Info zum BAVARIA Kabelbaum SVB-# 20207 in Verbindung mit Tankgeber 21388 und Tankanzeige 20529

SVB-Info	zum BAVARIA Kabelbaum SVB-# 20207 in Verbindung mit Tankgeber 21388 und Tankanzeige 20529	 Spezialversand für Yacht- und Bootszubehör	Gelsenkirchener Str. 25-27 D - 28199 Bremen
			Verkauf: (0421) 57290 - 0 Telefax: (0421) 57290 - 40
			e-mail: info@svb.de Internet: www.svb.de
	10-23/WPO		
	Seite 1 von 1

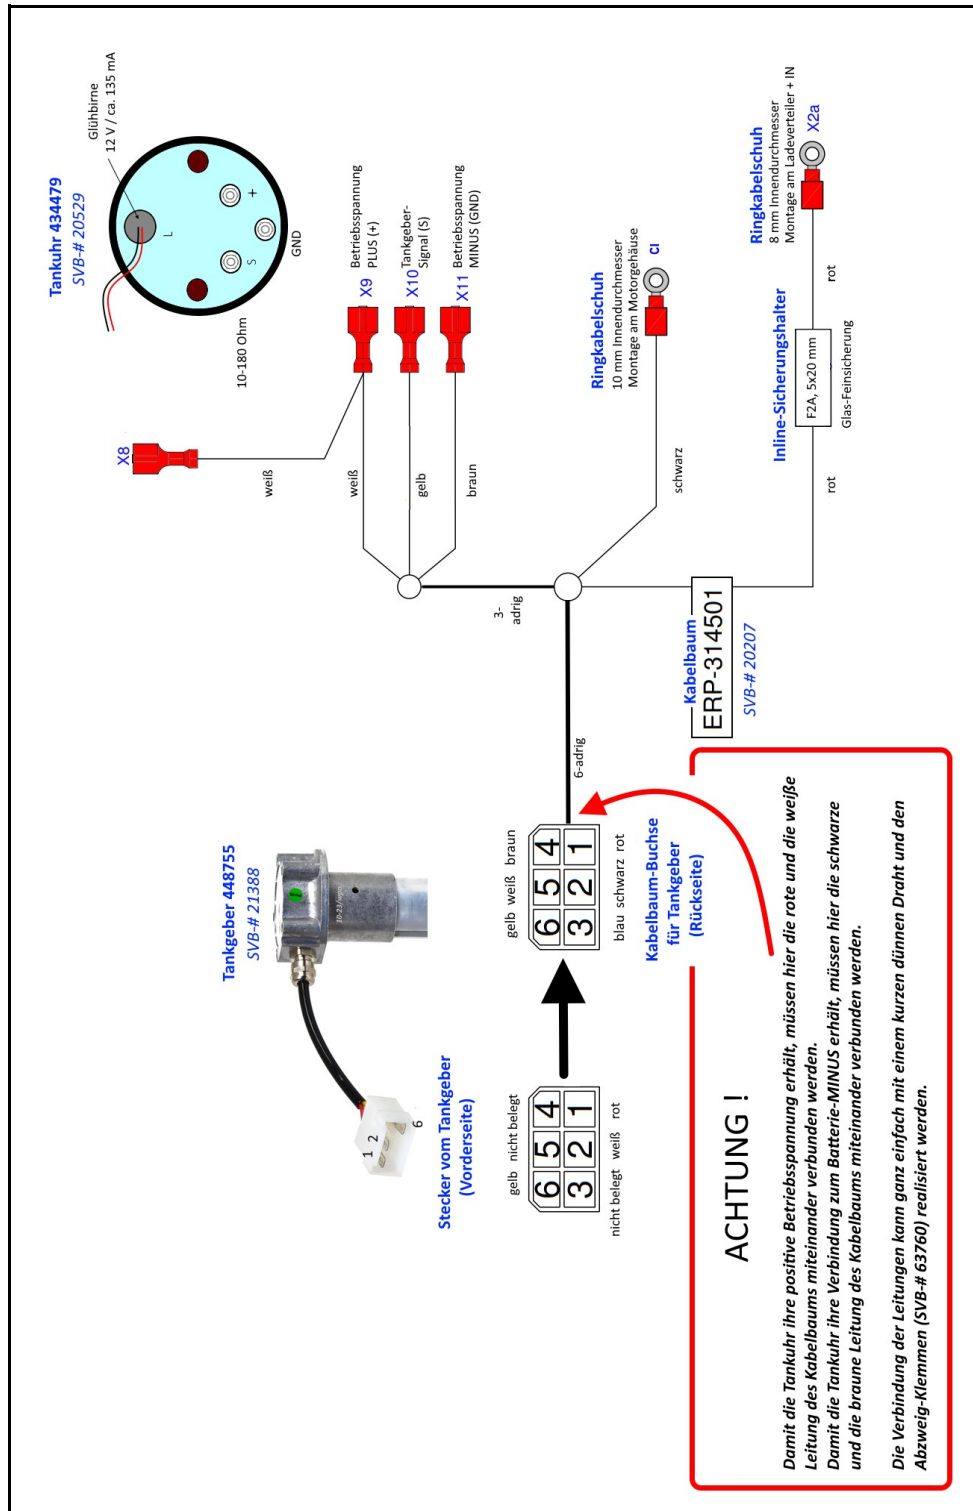
- Die alten BAVARIA Tankgeber 313123 und 180441 wurden durch 448755 (SVB-# 21388) ersetzt.
- Die alte BAVARIA Tankanzeige 316231 wurde durch 434479 (SVB-# 20529) ersetzt.
- Zur Verbindung vom BAVARIA Tankgeber 448755 und BAVARIA Tankanzeige 434479 ist der BAVARIA Kabelbaum 314501 vorgesehen. Trotzdem muss dieser gemäß Verdrahtungsplan modifiziert werden.
